改善箇所説明図

トランスミッション

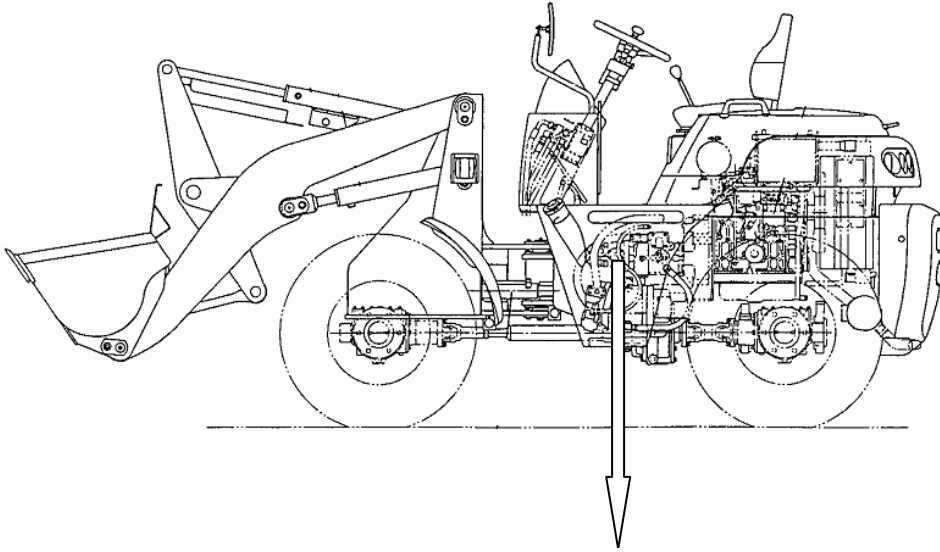
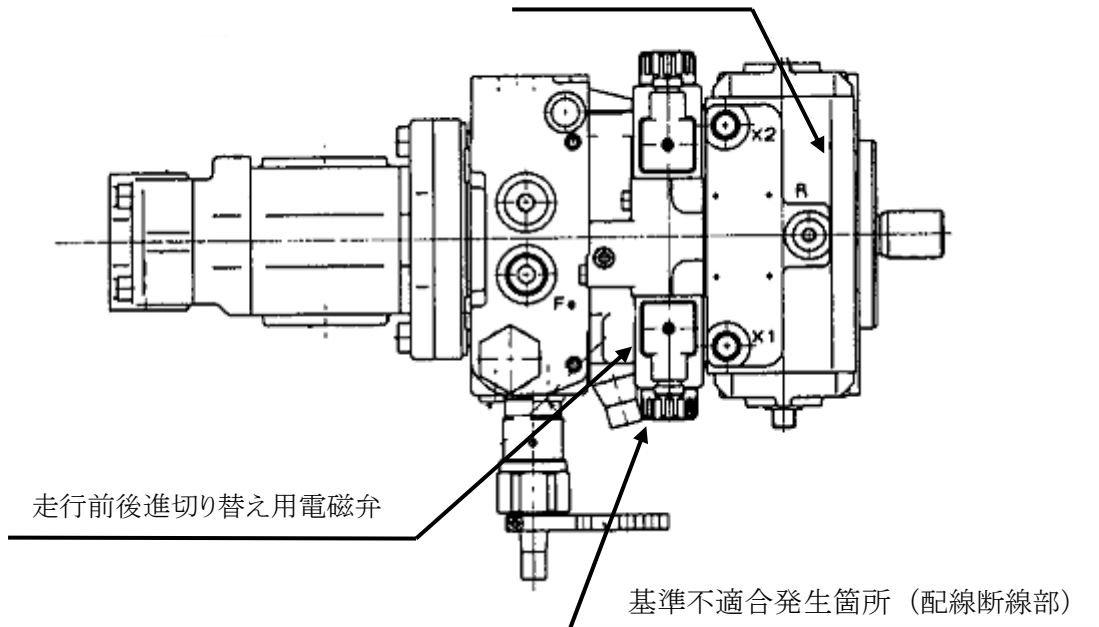
動力伝達装置において、前後進切り替え用電磁弁の配線固定が不適切なため、トランスミッションの振動により配線が共振し断線するものがある。そのため、電磁弁の前後進切り替えができなくなり、最悪の場合、走行不能となるおそれがある。

全車両、走行前後進切り替え用電磁弁の配線を対策品と交換する。

識別： 走行前後進切り替え用電磁弁に白色ペイントを塗布する。
